Osterøy kommune
Rådhuset
5282 LONEVÅG

Vår ref.: 201800880-2

NVE si uttale - Søknad om oppføring av lagerbygg / rubbhall - GBnr 60/1 - Votlo - Osterøy kommune

§ 7-2 fjerde ledd Figur 1: Sikkerhetssone mot erosjon.

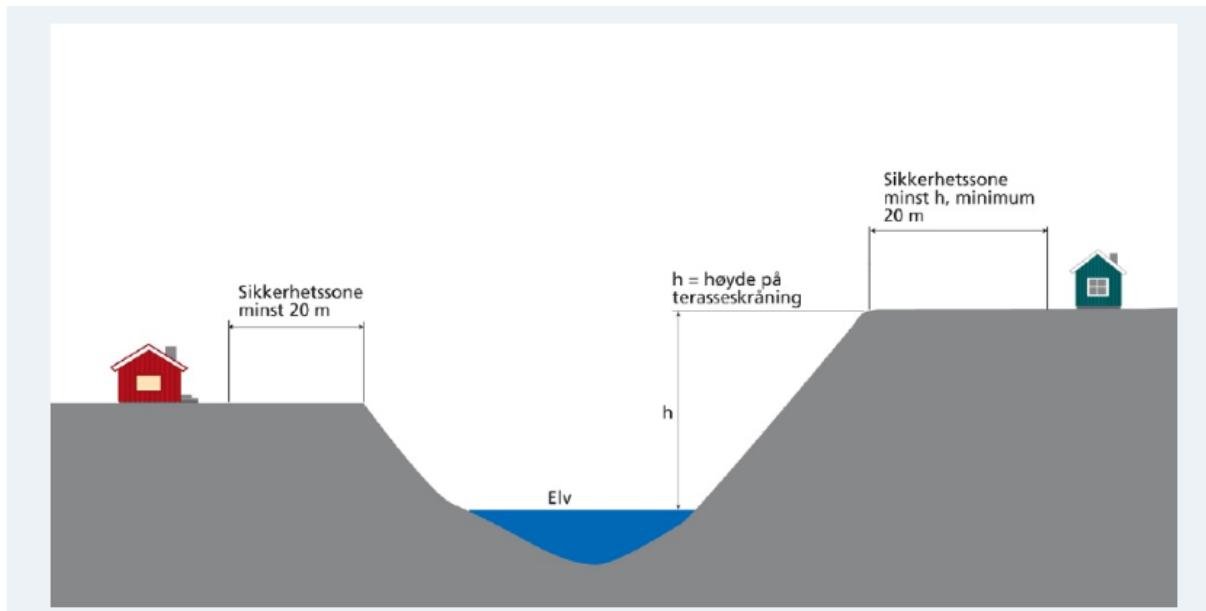
Det vert i søknaden ikkje opplyst om kva grunnforhold det er på staden, eller om det er tenkt at elvekanten skal sikrast på nokon måte. Dersom elvebreidda er erosjonsutsatt skal det vere ei tryggleikssone mellom bygninga og toppen av lausmasseskråninga over elva som er minst like brei som høgda frå elva og opp til toppen av skråninga. Sona må ikkje vere smalare enn 20 m. I rettleiinga til [TEK17 §7-2](#), 4.ledd er det teke inn ei prinsippskisse for erosjonssikker plassering av byggverk, sjå nedanfor.
